## Controle EP berekening woning aan de hand van de EP-check van Novem.

Controle EPC berekening aan de hand van de EP-check van Novem.

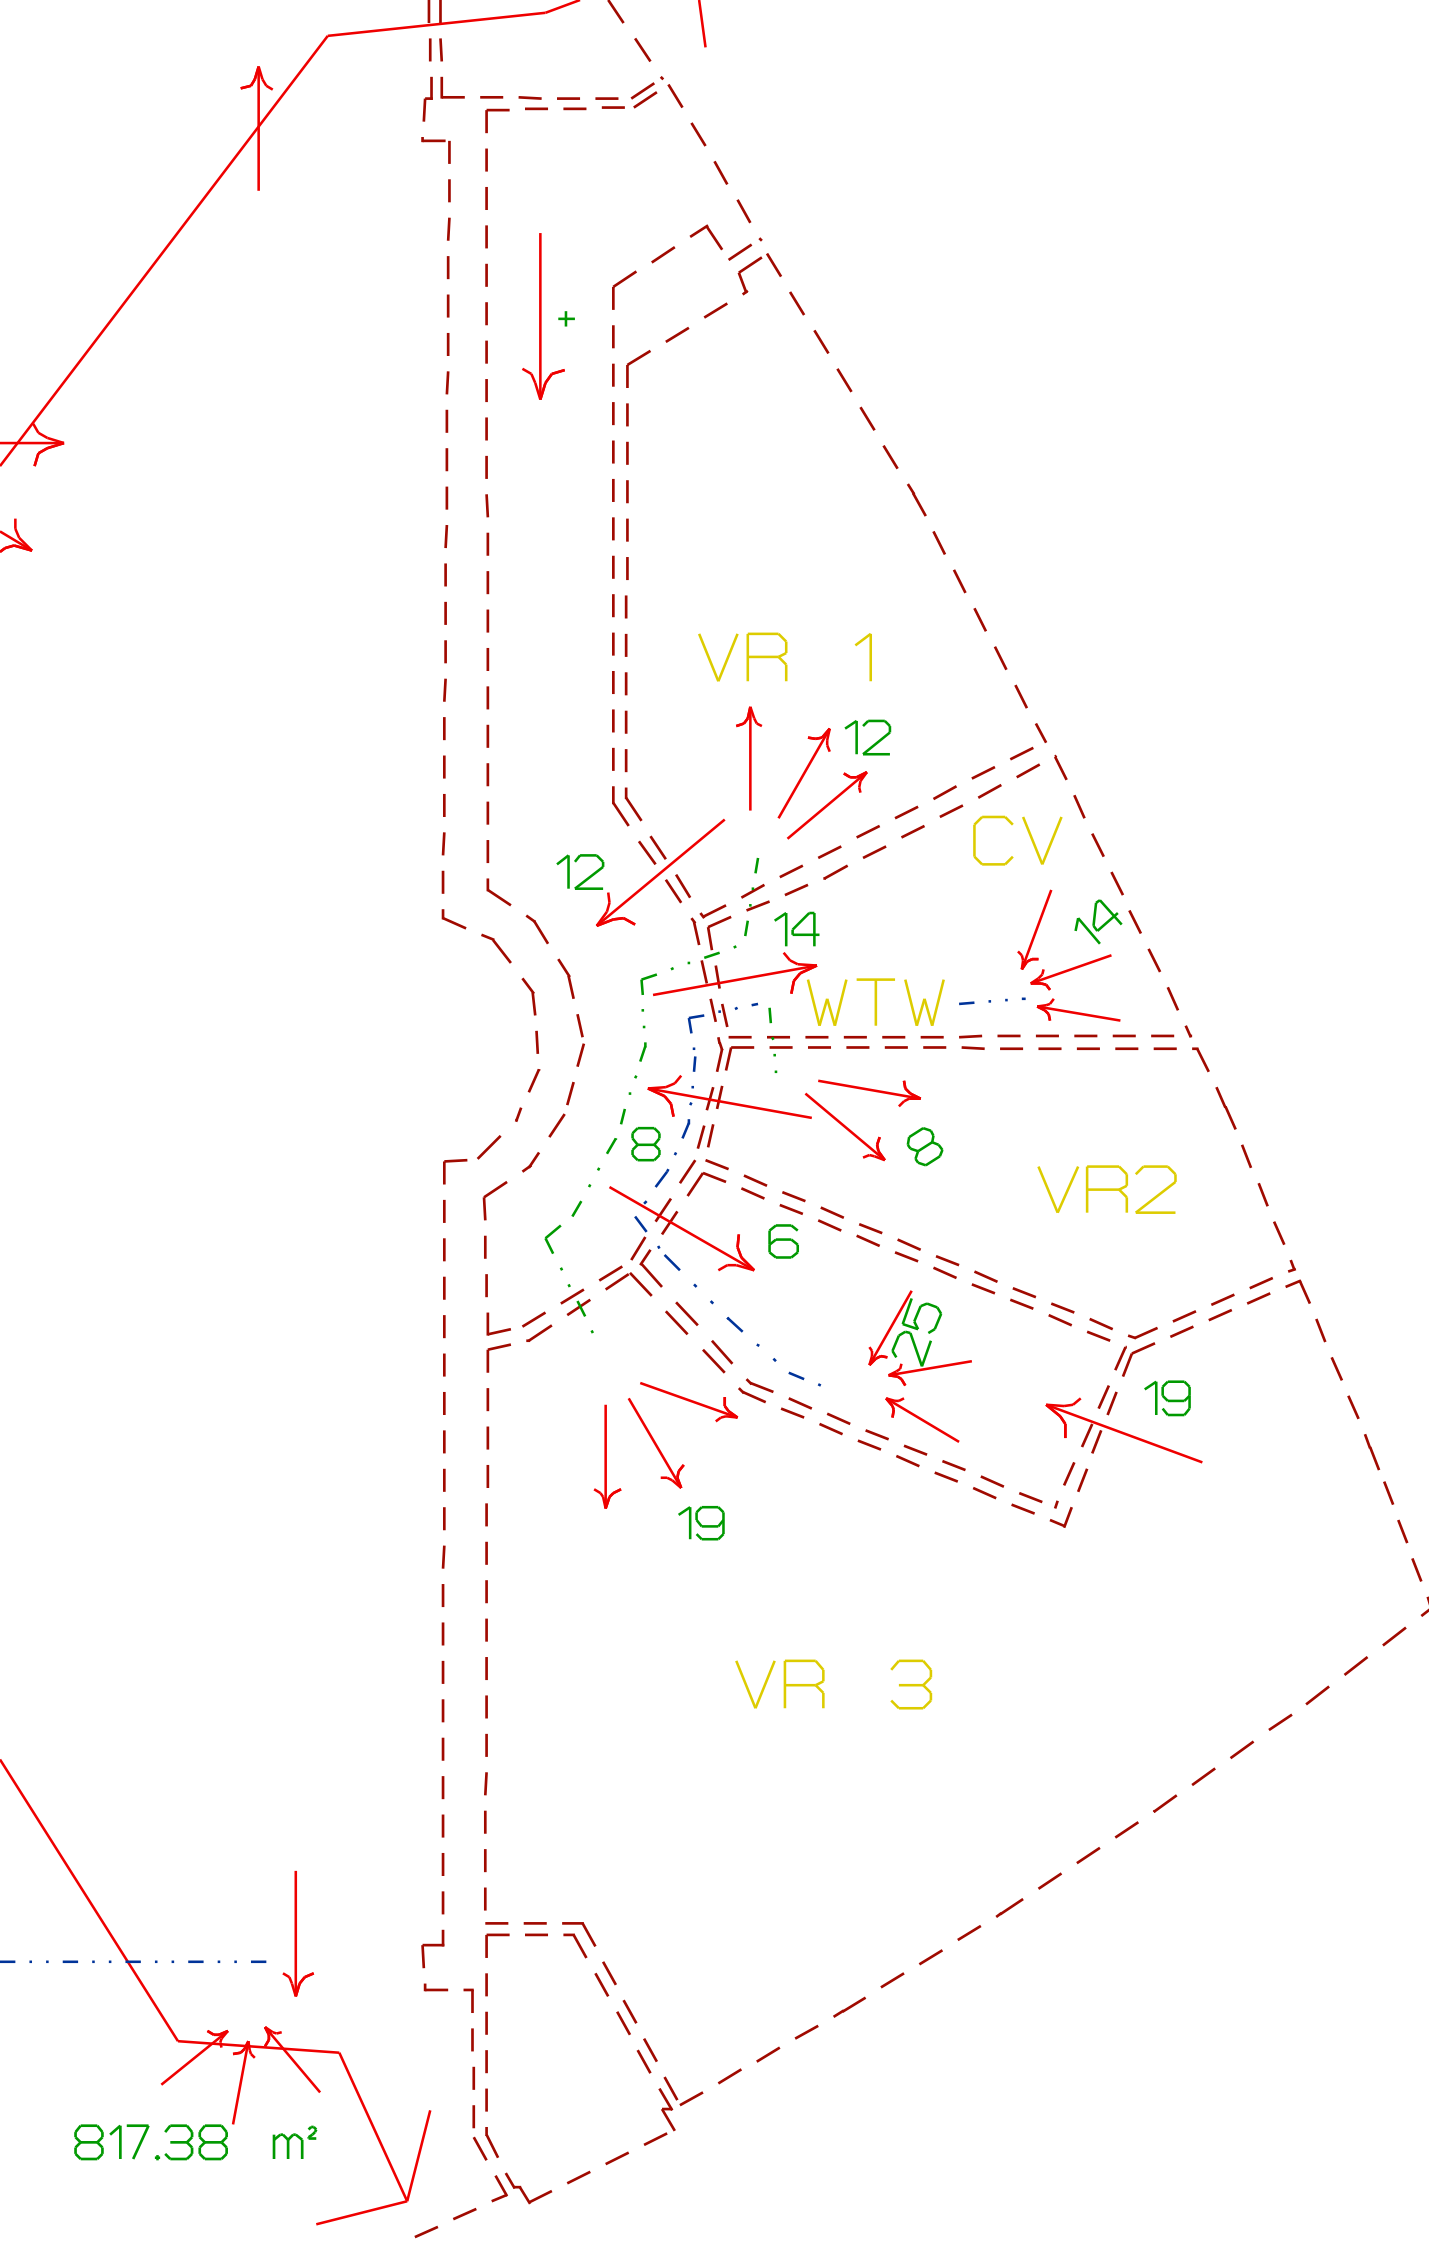
Hoewel alle funderingsbalken geïsoleerd zijn (Rc van 2,5 m<sup>2</sup>K/W) is de in de EPC berekening gehanteerde waarde van 0 niet juist. De omtrek bedraagt ongeveer 40 m, daarvan zou een kwart als P ingevuld kunnen worden.

#### Controle bandbreedte $Q_{prim;vent} / Q$ prestatie

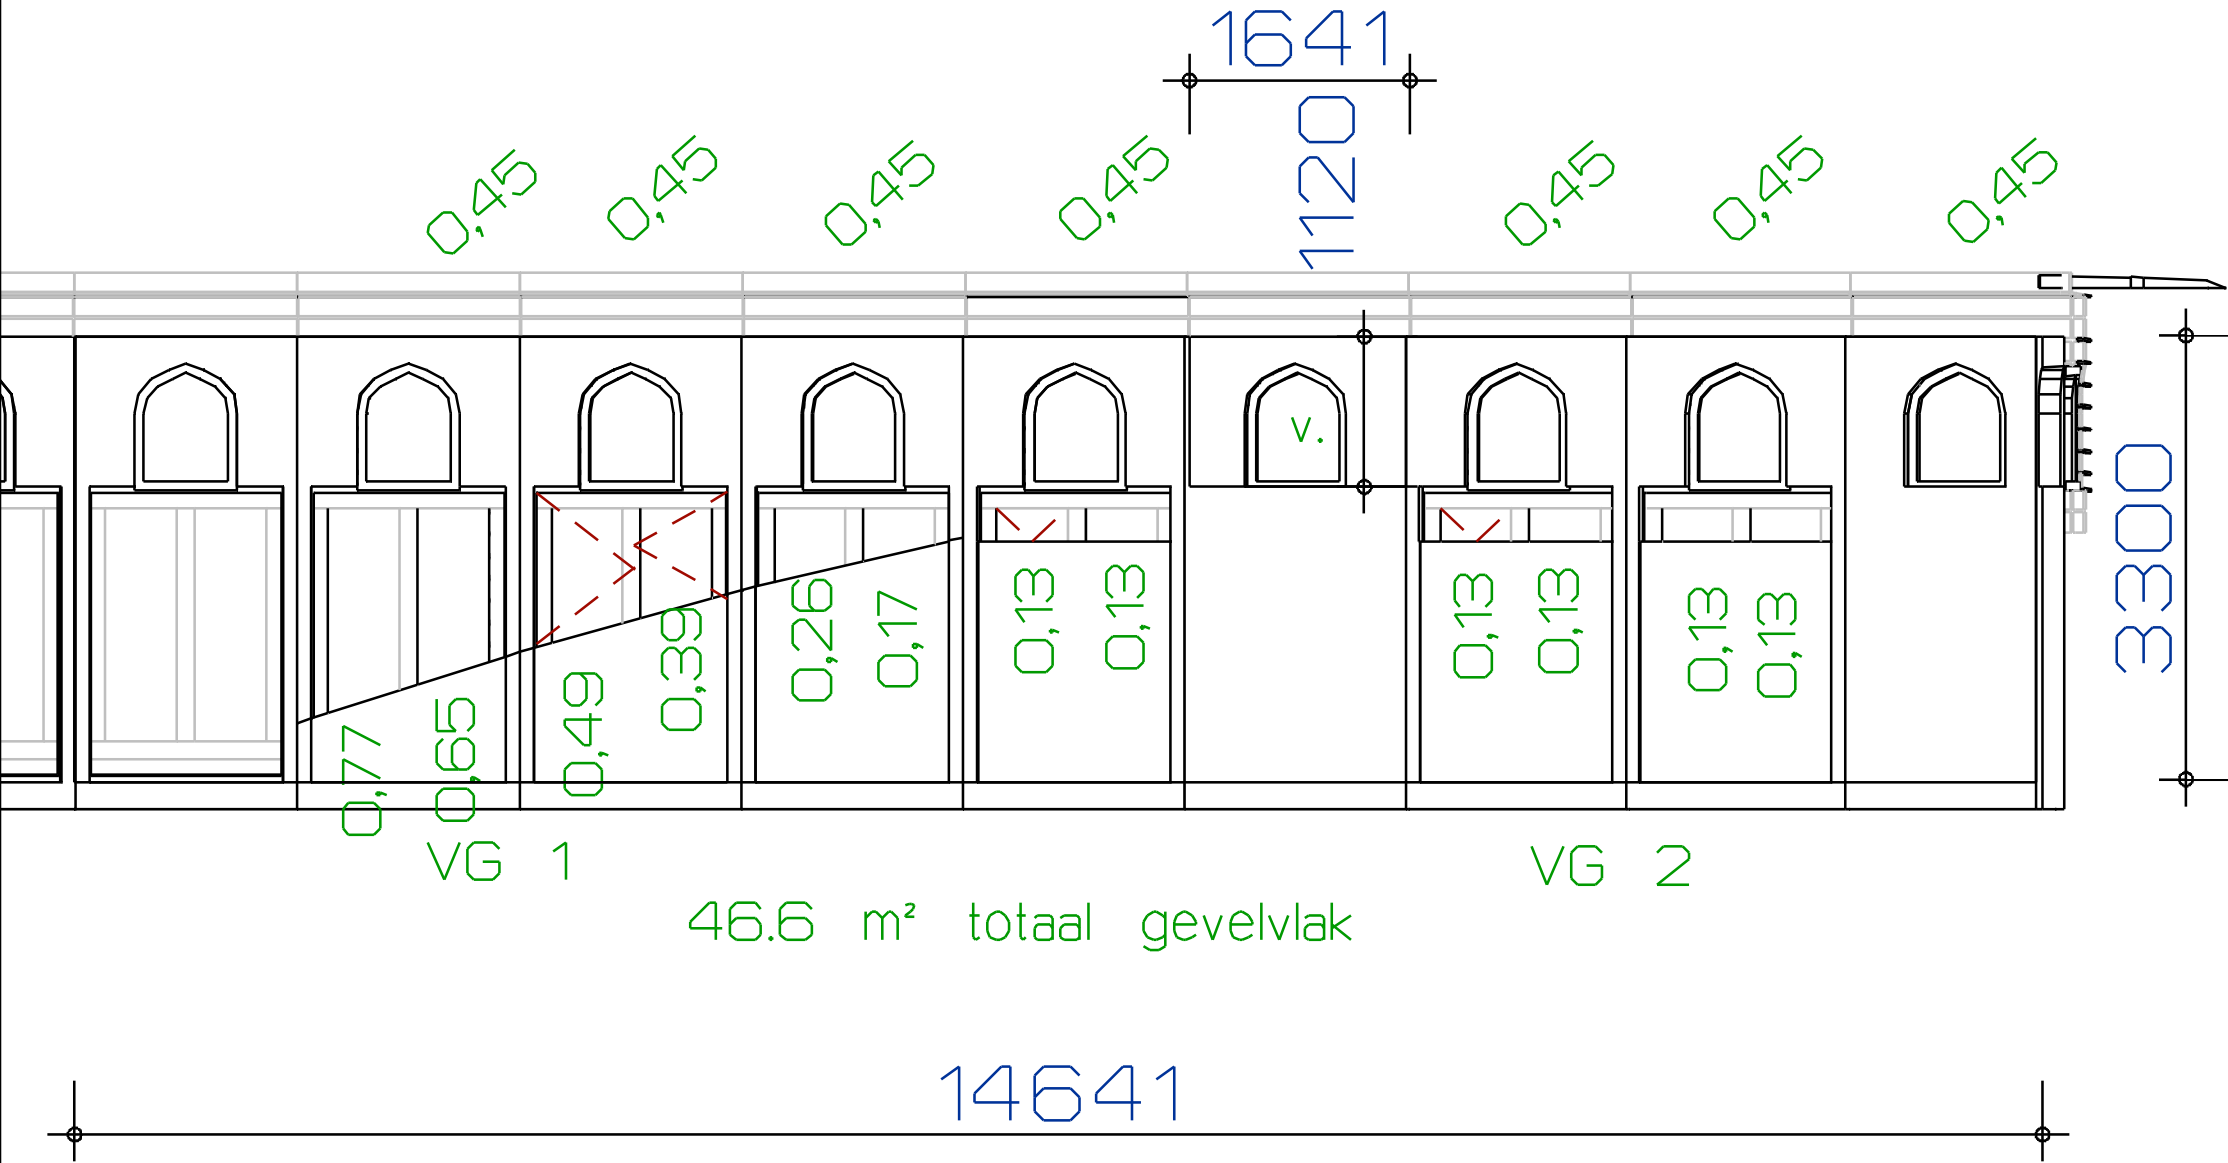
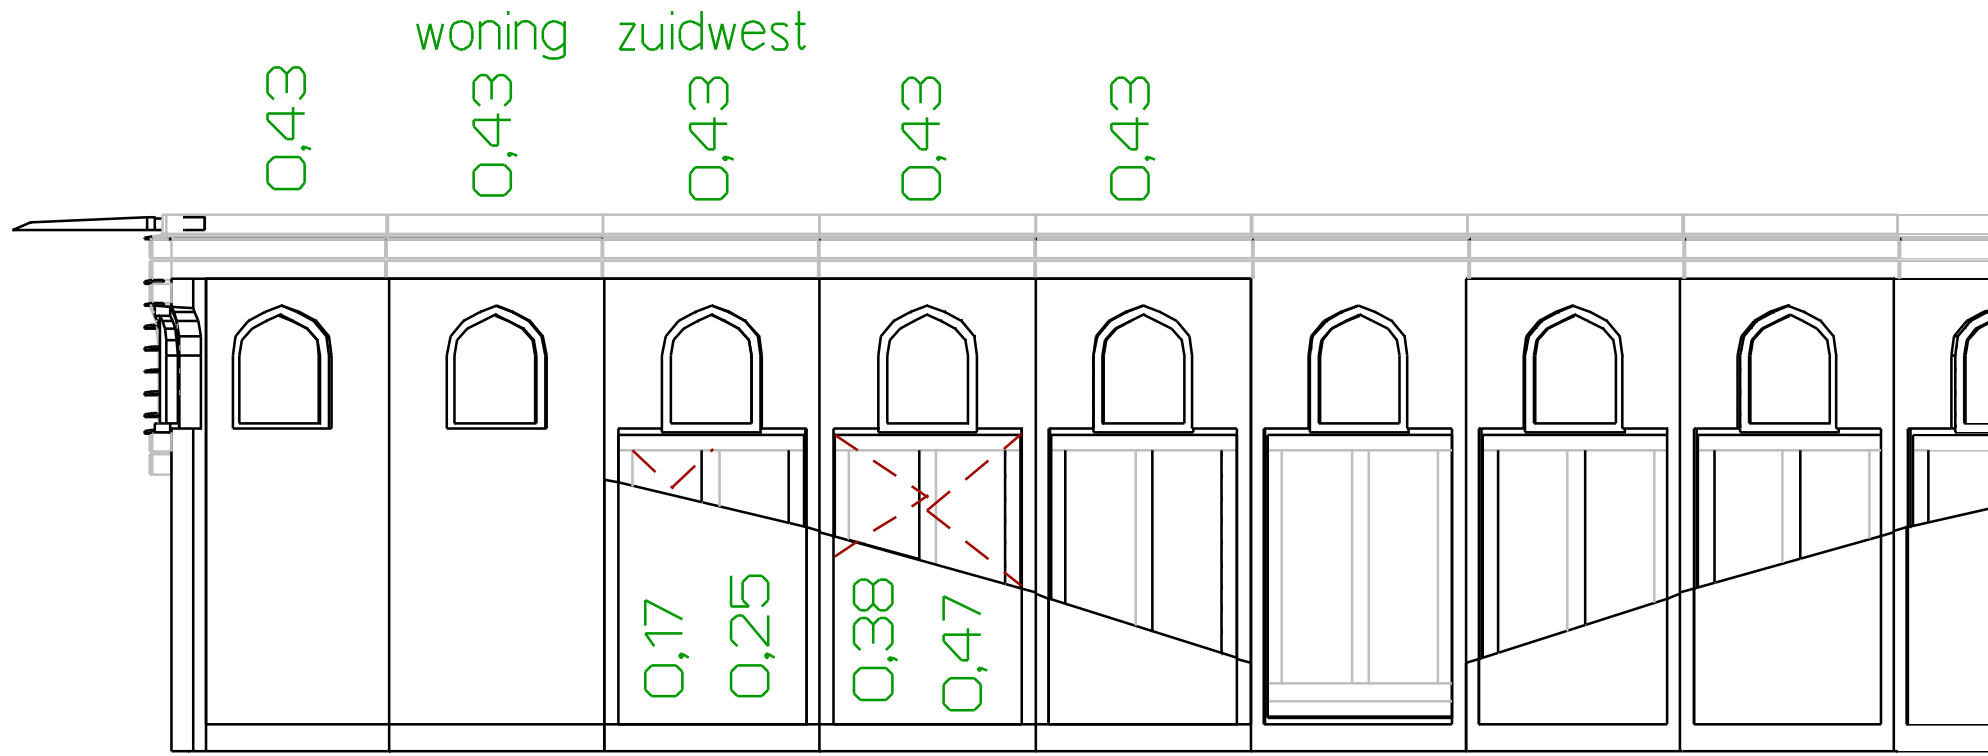
Deze bedraagt  $4962 / 49696 = 0,10$ . De hoge waarde valt te verklaren uit het abusievelijk invullen van een wisselstroomventilator.
